# Citroën

technische mededeling

n° D-27

"D" Serie

ELECTRISCHE INSTALLATIESigarenaansteker

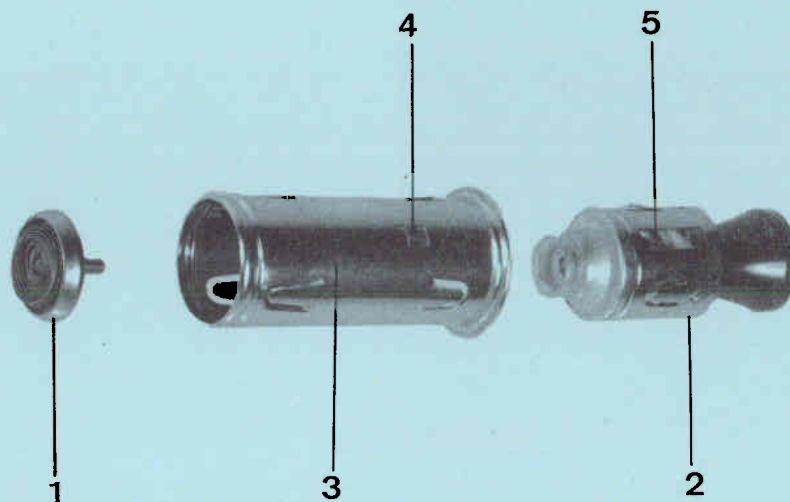
De sigarenaansteker op de DS 21 en DS 20 van oktober 1968  
af is voorzien van een demontabele verwarmingsweerstand.

De weerstand (1) is geschroefd op de bedieningsknop (2) en kan apart worden vervangen.

De bedieningsknop (2) en de huls (3) blijven bij elkaar behoren.

De montage wordt gerealiseerd door 3 lipjes (4), welke enigszins verbuigen in de groeven (5) teneinde de knop (2) te kunnen schuiven.

- de verwarmingsweerstand ..... DX 652-276a
- de complete bedieningsknop ..... DX 652-275a

- schuif de knop (2) in de huls (3) en breng de groeven (5) tegenover de lipjes (4).
- verbuig daarbij de 3 lipjes (4) enigszins.

4511

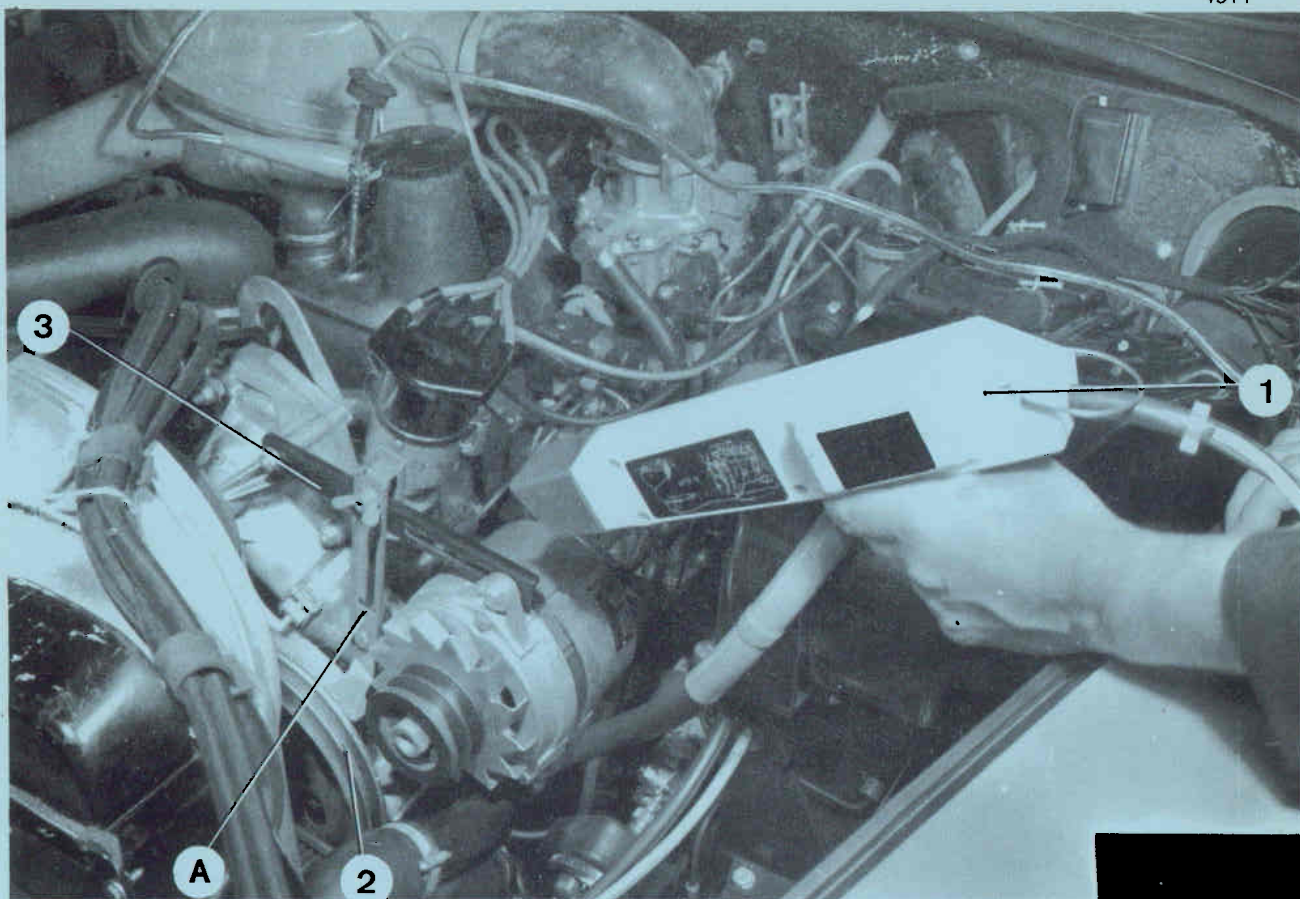
1<sup>o</sup>/ vaststelling van het vaste voorontstekingspunt (12 krukasgraden) met de stelpen (pen-en-gat).

- 3 - Bevestig de steun A met gradenverdeling (gereedschap 3078-T of MR 630-72-6) aan de dynamosteun (3). De sector moet zich aan de rand van de nokkenaspoelie bevinden (iedere verdeling van de sector komt overeen met 2 verdelergraden).

- 4 - Breng, wanneer de motor op het vaste ontstekingstijdstip staat, een witte merkstip aan op de poelie (2) tegenover de "nul" op de schaalverdeling. Verwijder de stelpen.

4512

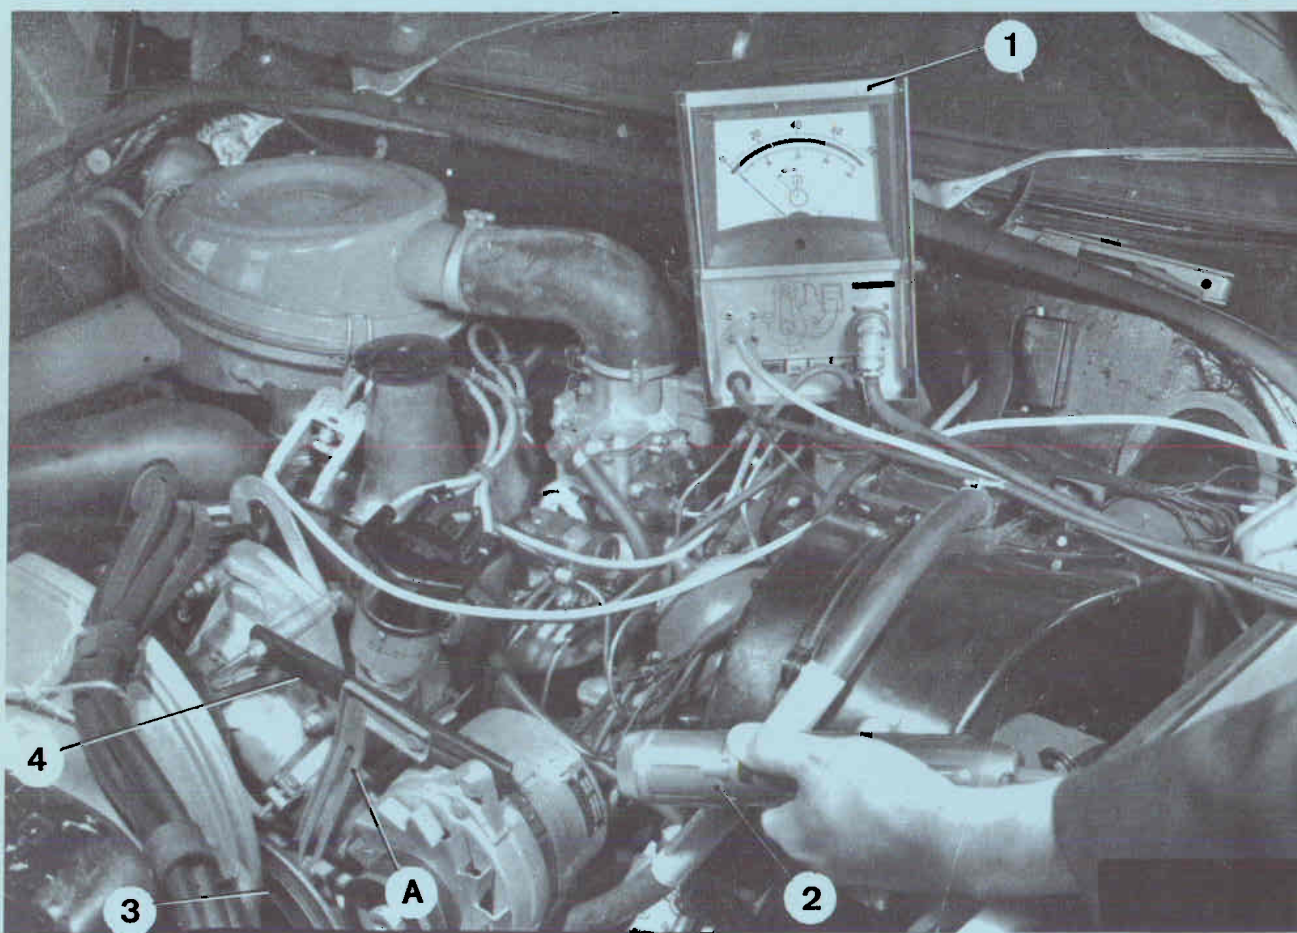
De sector met gradenverdeling kan worden vervangen door een steun A met een enkel merkteken.

- 11 - Sluit het apparaat aan op een stroombron en op de bougie van de 1e of 4e cilinder. Stel de faseversteller geheel terug.
- 12 - Stel het motortoerental af op  $2000 \pm 50$  tpm.
- 13 - Verlicht de merktekens met de stroboscooplamp.
- 14 - Verdraai de faseverstelknop tot de merktekens tegenover elkaar komen. Lees bij 2000 motoromwentelingen per minuut op de meter de vervroeging af.

MR. 630-72/6

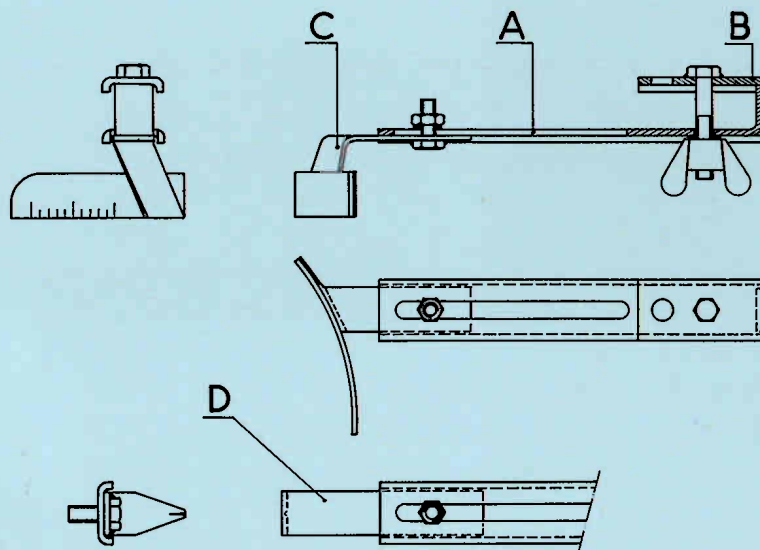
Utilisation avec lampe sans déphaseur A B C  
 Utilisation avec lampe et déphaseur A B D

**C** Chaque division correspond à 2° allumeur
